系統連系規程への反映

2022年6月1日

電力広域的運営推進機関

第9回グリッドコード検討会資料9からの変更点および理由は下記の通り。

1-6 並列時許容周波数 ※高圧・低圧に関する記載時期調整要

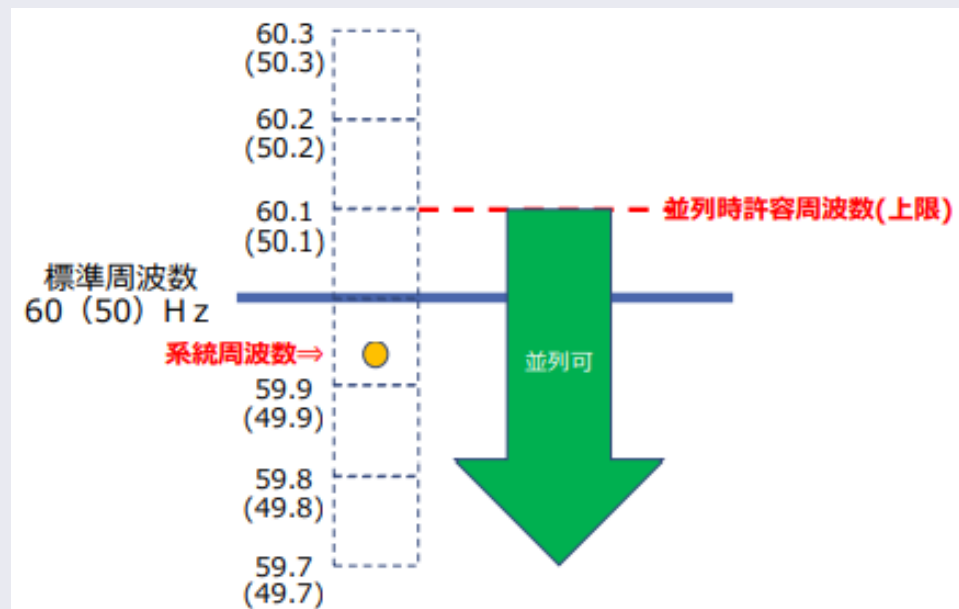
再生可能エネルギーの導入拡大に伴って、大型・集中電源の周波数調整能力が減少する一方で、(無制約)に系統並列する分散型電源が増加することは、系統安定・周波数品質への影響が懸念される。特に、系統周波数が適正範囲を超えて上昇している際に発電設備等が並列すると、更なる周波数上昇を助長することになるため、系統安定を大きく乱すことが懸念される。このため、並列時の周波数範囲を一般送配電事業者からの求めに応じて、適切な数値に設定する必要がある。

並列時の周波数は標準周波数+0.1Hz以下(設定可能範囲:標準周波数+0.1~+1.0Hz)とすること。ただし、離島など系統固有の事由等がある場合には、一般送配電事業者と発電設備等設置者の個別協議により決定する。

5-1 保護協調 ○○電圧・周波数変動による不要解列の防止

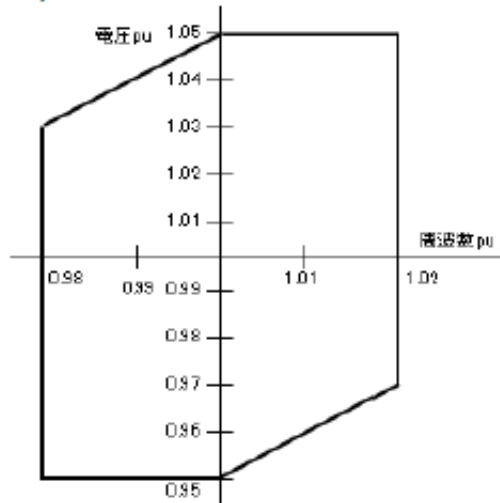
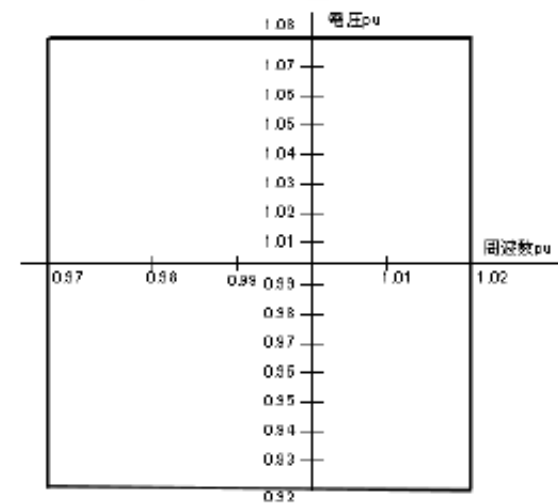
作業停止や需要増加などに伴い、電圧・周波数変動が継続する状況においても、発電設備の不要解列による系統電圧・周波数維持への影響を防止するため、以下の端子電圧および周波数変動範囲においては、発電設備を連続運転し、発電設備の保護装置等による解列を行わないものとする。

また、これを超える端子電圧および周波数変動においても、設備に支障が無い範囲で運転を継続する。

なお、電圧・周波数変動に鋭敏な負荷設備や、構内設備（発電用所内電源を除く）への電源供給維持のため、自立運転に移行する必要がある自家用発電設備については、対策内容を一般送配電事業者と協議する。

ただし、周波数変動範囲に対しては、「第1節 共通の事項 1-4 設備の整定値・定数等の設定 2. 運転可能周波数範囲」に準じた対策を実施していただきます。
